PRZEKRÓJ A-A
SKALA 1:100

Rewizje nr/data:	Temat rewizji - krótki opis: REWIZJA PROJEKTOWA(realizacyjna)- 28.07.2026 r.- Proszę o zrewidowanie realizacji i wprowadzenie określonych odporoności ogniowych.
Jednostka Projektowa:	DRAFT ENGINEERS Sp. Z O.O. UL. Krakowska 21 32-065 Krzeszowice www.biurodraft.com.pl e-mail:biuro@biurodraft.com.pl
Nazwa Inwestora:	FUNDACJA IM. BRATA ALBERTA W RADWANOWICACH Radwanowice 1 32-064 Rudawa
Nazwa obiektu budowlanego:	ROZBUDOWA BUDYNKU WARSZTATÓW TERAPII ZAJĘCIOWEJ FUNDACJI IM. BRATA ALBERTA POLEGAJĄCA NA BUDOWIE WINDY OSOBOWEJ ORAZ PRZEBUDOWIE W ZAKRESIE PRZEGRÓD ZEWNĘTRZNYCH. ROZBIÓRKA ORAZ BUDOWA ODCINKA WEWNĘTRZNEJ INSTALACJI KANALIZACJI DESZCZOWEJ NA DZ. EW. NR 836/564 W MIEJSCOWOŚCI CHEŁMEK, GMINA CHEŁMEK.
Adres obiektu budowlanego:	ul. Przemysłowa 2, 32-660 Chełmek — Nr działek inwestycji: 836/564
Branża:	ARCHITEKTURA — Stadium: PROJEKT BUDOWLANY — Nr projektu: 683/PA-K/09/2025

Funkcja:	Imię i nazwisko: — Nr uprawnień i specjalizacja: — Podpis: — Data opracowania:
Projektant PZT i proj. arch.-bud.:	mgr inż. arch. Grażyna Kuźniar — upr. bud. nr 77/98 architektoniczne bez ograniczeń
Sprawdzający proj. arch.-bud.:	mgr inż. arch. Radosław Żołu

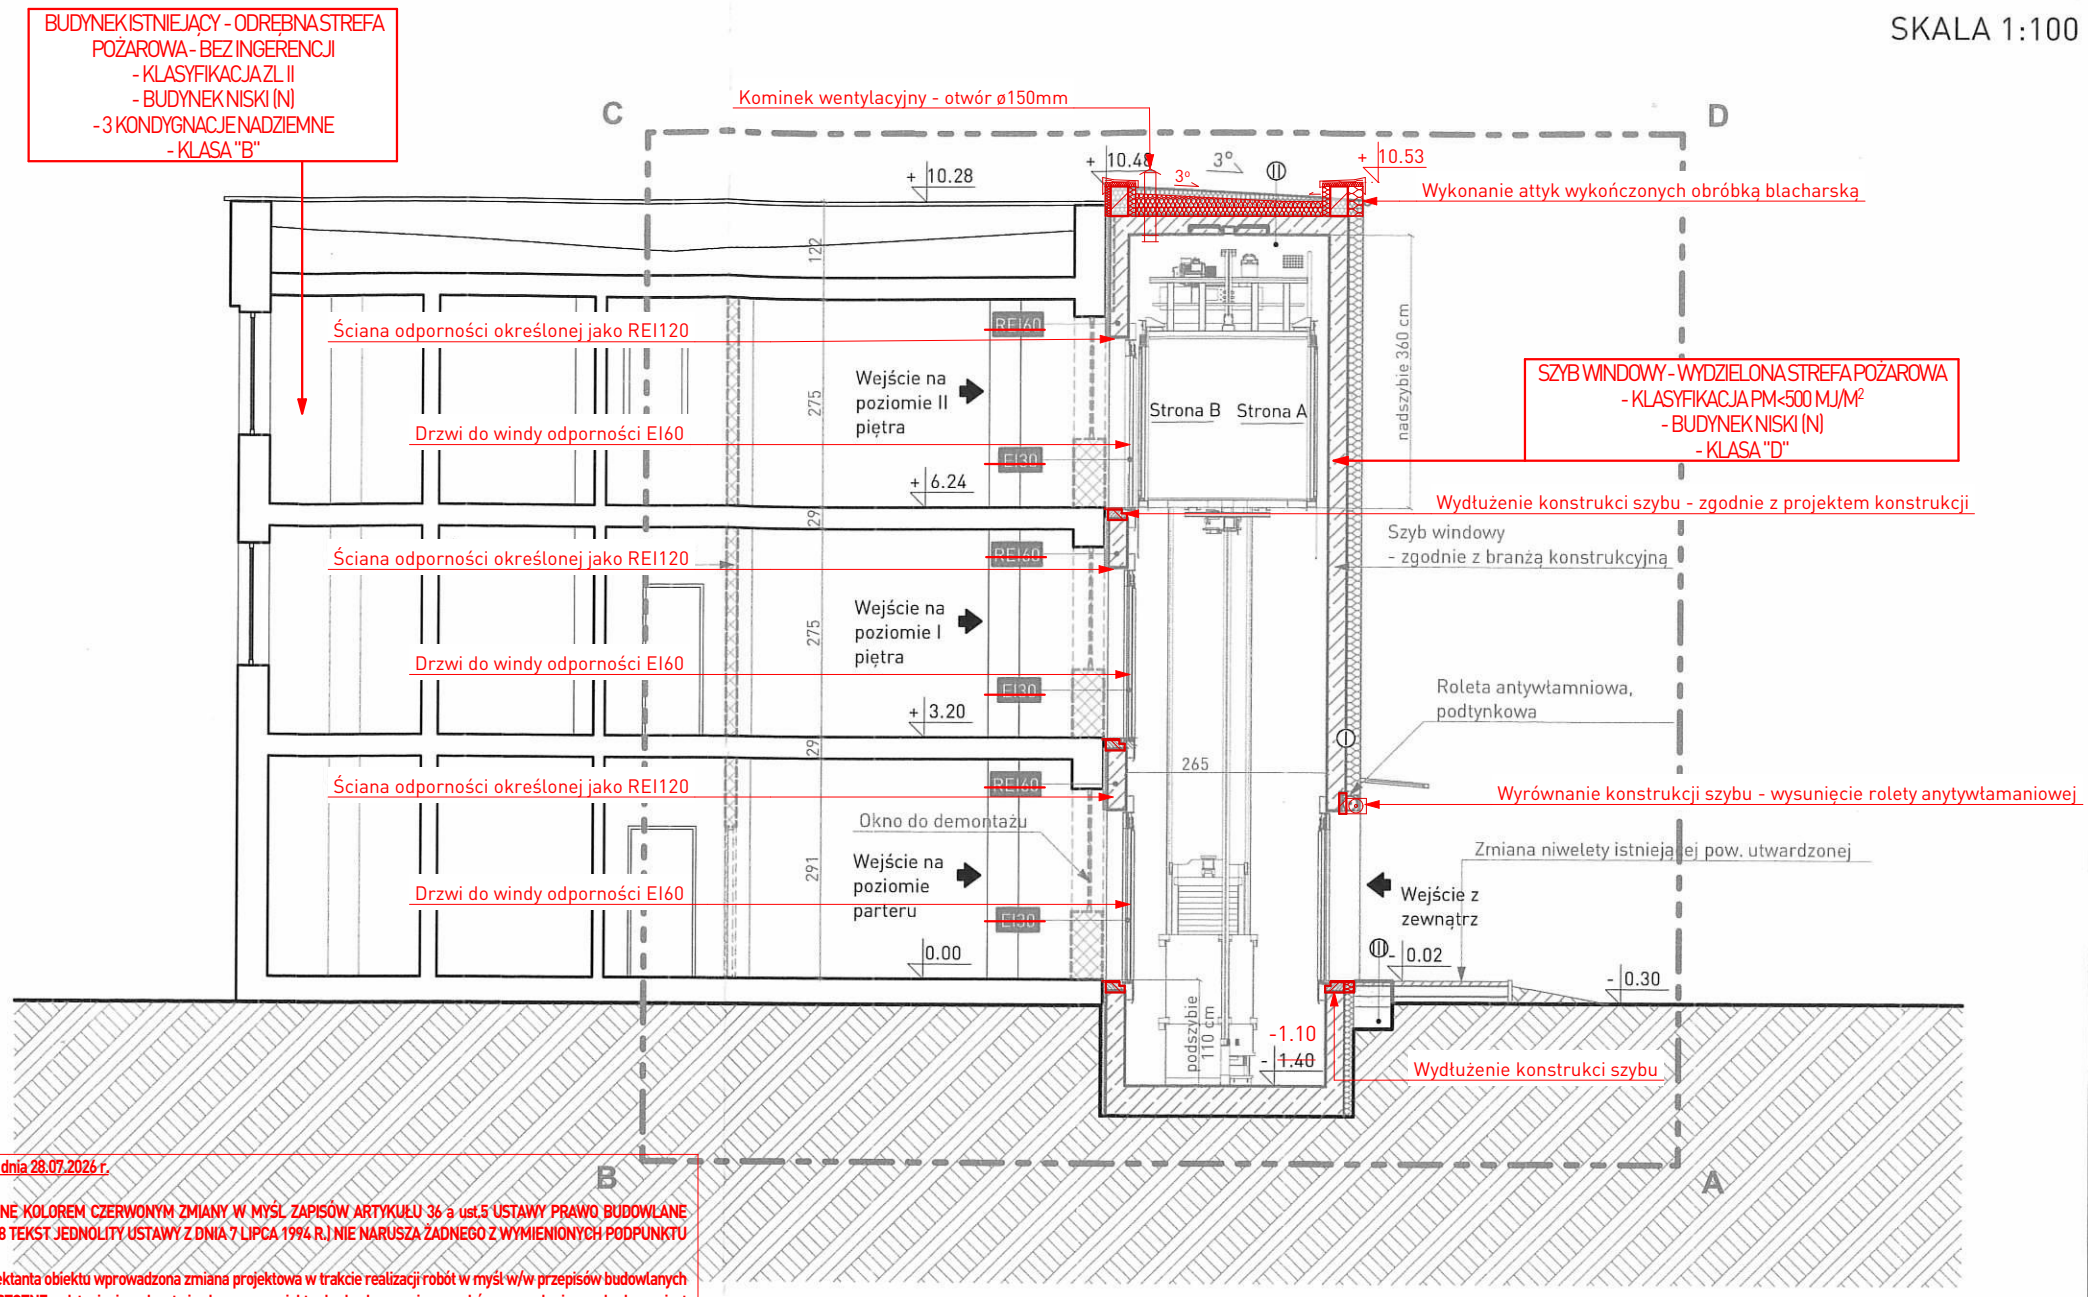
WPROWADZONE KOLOREM CZERWONYM ZMIANY W MYŚL ZAPISÓW ARTYKUŁU 36 a ust.5 USTAWY PRAWO BUDOWLANE (DZ.U.2025.418 TEKST JEDNOLITY USTAWY Z DNIA 7 LIPCA 1994 R.) NIE NARUSZA ŻADNEGO Z WYMIENIONYCH PODPUNKTU NR.1-7.

W opinii projektanta obiektu wprowadzona zmiana projektowa w trakcie realizacji robót w myśl w/w przepisów budowlanych stanowi NIEISTOTNE odstąpienie od zatwierdzonego projektu budowlanego i warunków pozwolenia na budowę, jest dopuszczalna i nie wymaga uzyskania decyzji o zmianie pozwolenia na budowę.

Ⓘ
~~Blacha płaska na rąbek stojący~~ Membrana EPDM
Wełna mineralna (warstwa spadkowa) - ~~gr. 20-37 cm~~ gr. 20-28 cm
Strop żelbetowy
